**Modulo per la presentazione delle osservazioni per i piani/programmi/progetti sottoposti a procedimenti di valutazione ambientale di competenza statale**

ID: Codice procedura (ID\_VIP/ID\_MATTM):10844

Impianto per la produzione di energia elettrica da fonte eolica, costituito da 6 aerogeneratori della potenza complessiva di 37,2 MW, un sistema di accumulo da 25 MW e relative opere connesse in località "Rempillo" nel comune di Pitigliano (GR).

# TESTO DELLE OSSERVAZIONI

**Immagine n. 4** Situazione di saturazione da impianti FER nella provincia di Viterbo. Non sono riportati gli impianti fotovoltaici e agrivoltaici che hanno inciso per buona parte nel cumulo di impianti FER per superare già nel 2023 gli obiettivi del PNIEC assegnati alla Regione Lazio per il 20230.

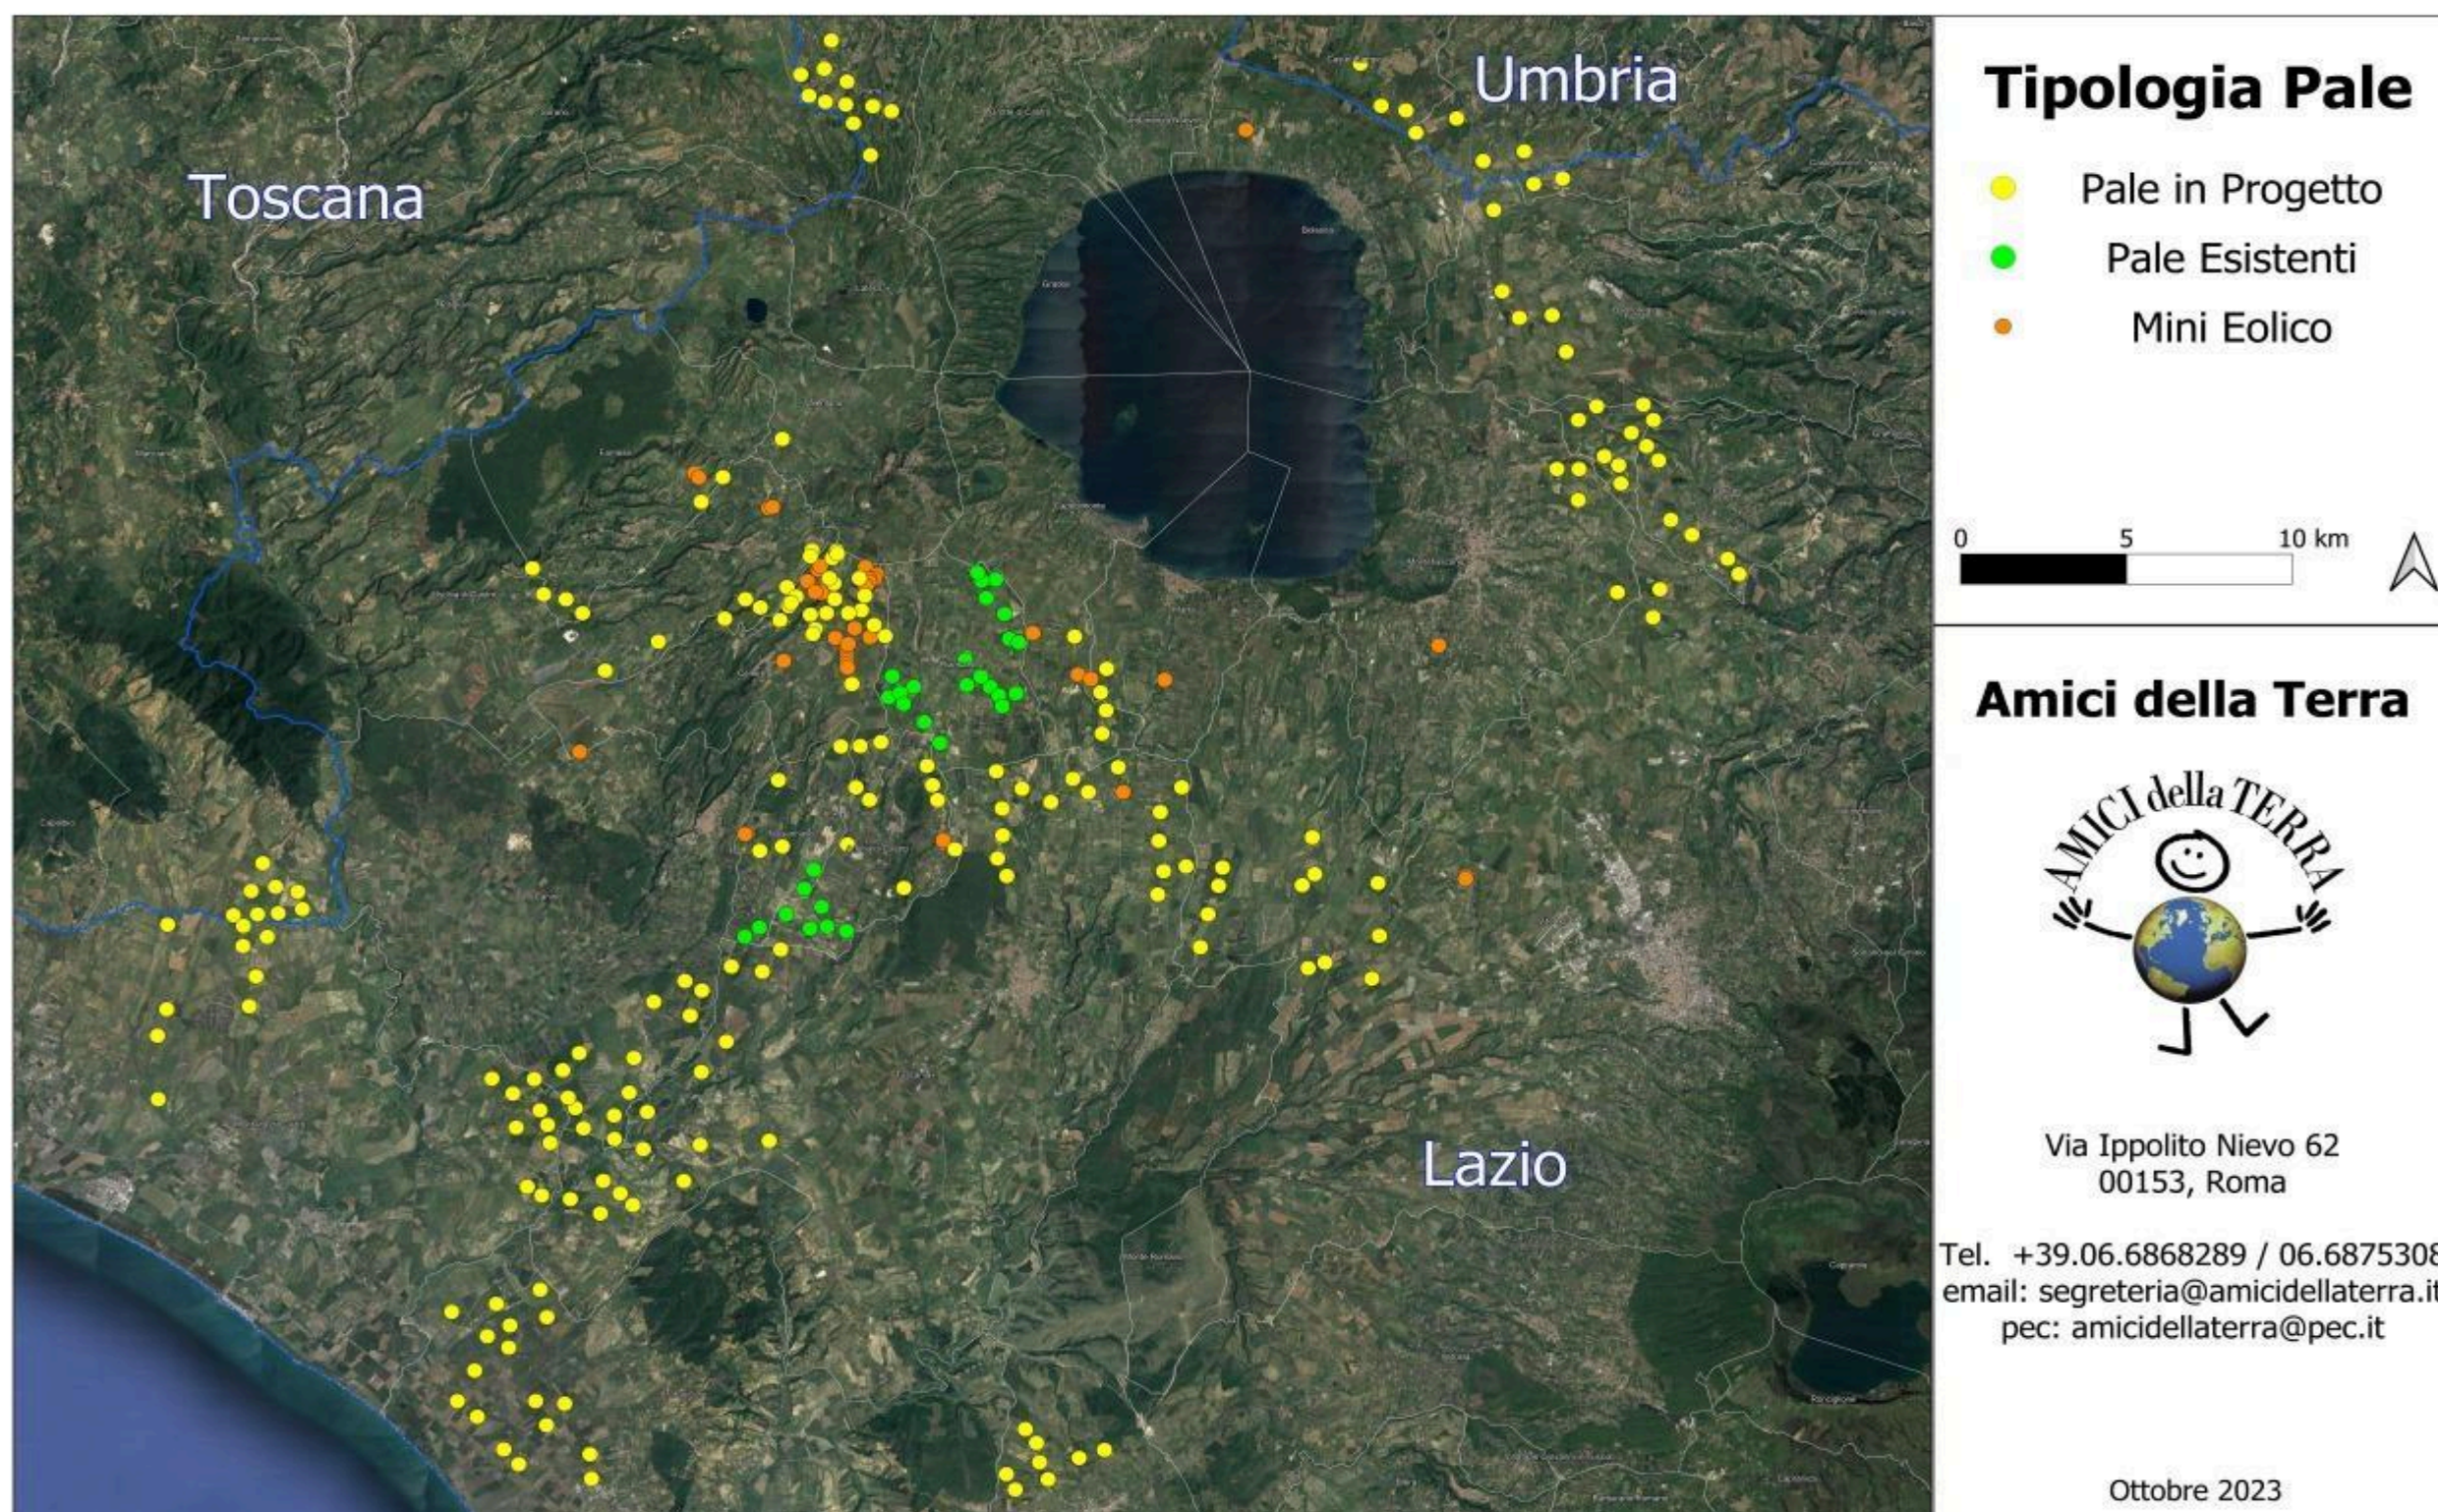
Quindi anche la Regione come Ente deputato dalla normativa nazionale a legiferare sulle aree idonee e non idonee si è espressa riguardo al fatto che abbia assolto ai doveri e alle quote stabilite dal PNIEC e in ambito regionale la provincia di Viterbo è stata quella con il più alto tasso di impianti FER tra tutte e quindi ormai satura ed il cumulo degli impianti FER installati, autorizzati e in progetto rappresenta una elevata criticità per la sostenibilità ambientale di ulteriori eventuali iniziative. L'impianto eolico " Rempillo" pur essendo "esterno al confine provinciale e regionale ma nelle sue immediate vicinanze ( a soli 100 metri i primi due aerogeneratori) oltre ad impattare sul territorio e sulle economie di tre Comuni del Lazio ( Farnese, Valentano e Latera) si trova nelle fasce di rispetto dei Beni di notevole interesse pubblico come si è evidenziate nelle Osservazioni nn. 1 e 2 e crea anche degli impatti negativi anche sui beni naturalistici come verrà dettagliato nell'Osservazione n. 4. Inoltre andrebbe a sommarsi al già enorme cumulo di impianti eolici e fotovoltaici e geotermici che già creano una elevata criticità ambientale nella provincia di Viterbo e interferiscono anche con il territorio toscano come si può vedere dalle immagini nn. 4 e 5 dell'Allegato n. 1.
